Projet de poste Jean-Jacques-Archambault à 735-120 kV dans Lanaudière

Rapport d'enquête et d'audience publique
Bureau d'audiences publiques sur l'environnement

Novembre 2025

Figure 4.1 L'empiètement du poste projeté Jean-Jacques-Archambault sur les milieux humides et hydriques

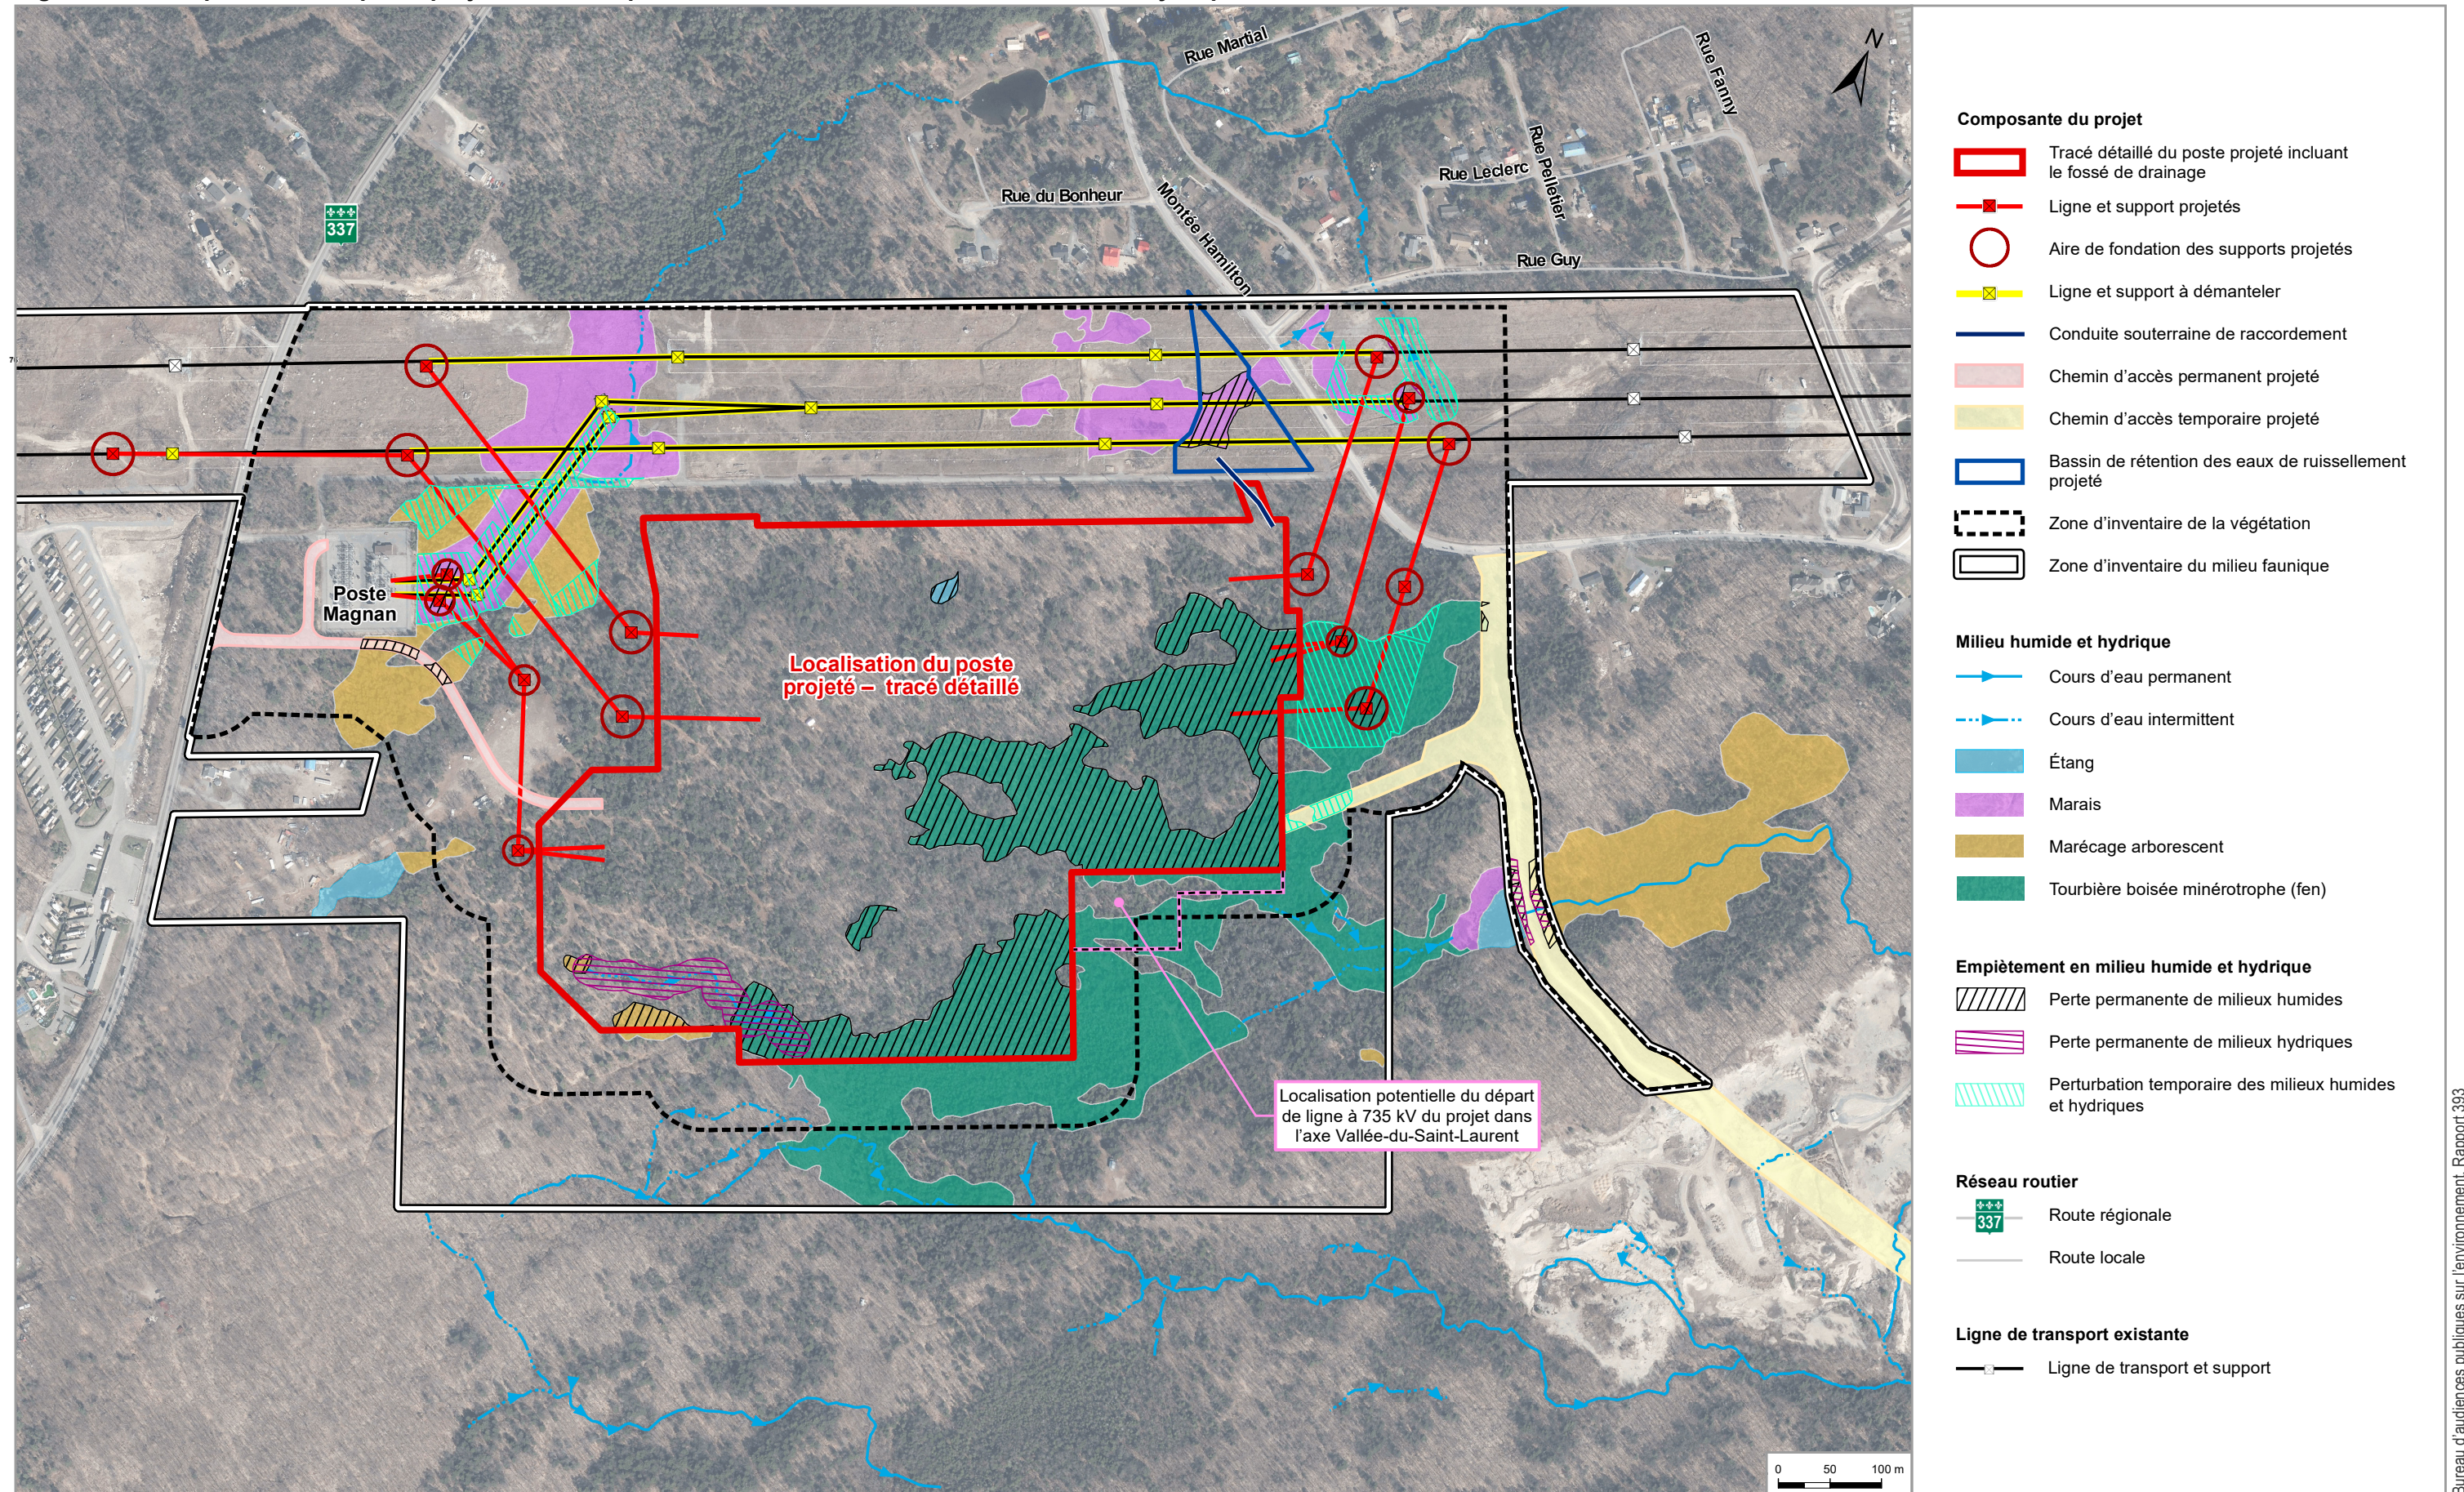
Malgré ces efforts, et comme mentionné précédemment, le poste électrique Jean-Jacques-Archambault entraînerait la destruction de 0,89 ha de milieux hydriques¹⁵ ainsi que de 8,05 ha de milieux humides, dont 7,21 ha d'une tourbière boisée minérotrophe¹⁶ de 12,4 ha. Cette tourbière encore intacte remplit des fonctions écologiques diversifiées et jugées élevées, notamment pour la régulation des niveaux d'eau, la conservation de la biodiversité et la séquestration du carbone (DA10, p. 16, 17, 27 et 28). La figure 4.1 illustre les perturbations temporaires et les pertes permanentes de MHH anticipées dans le cadre du projet Jean-Jacques-Archambault.

en partie dans les limites spatiales retenues par l'initiatrice (municipalités de Sainte-Julienne et de Rawdon) et sa mise en service est prévue en 2032, soit à l'intérieur de la période 2004-2038 qu'elle a elle-même fixée (Hydro-Québec, 2025). Un avis de projet a d'ailleurs été déposé au MELCCFP par Hydro-Québec en novembre 2024 (MELCCFP, 2025d). De plus, Hydro-Québec a précisé que le développement anticipé nécessiterait l'agrandissement du poste Jean-Jacques-Archambault par l'ajout de nouvelles superficies (figure 4.1) (Harmony Khodamorad, DT1, p. 84 et DT2, p. 95).
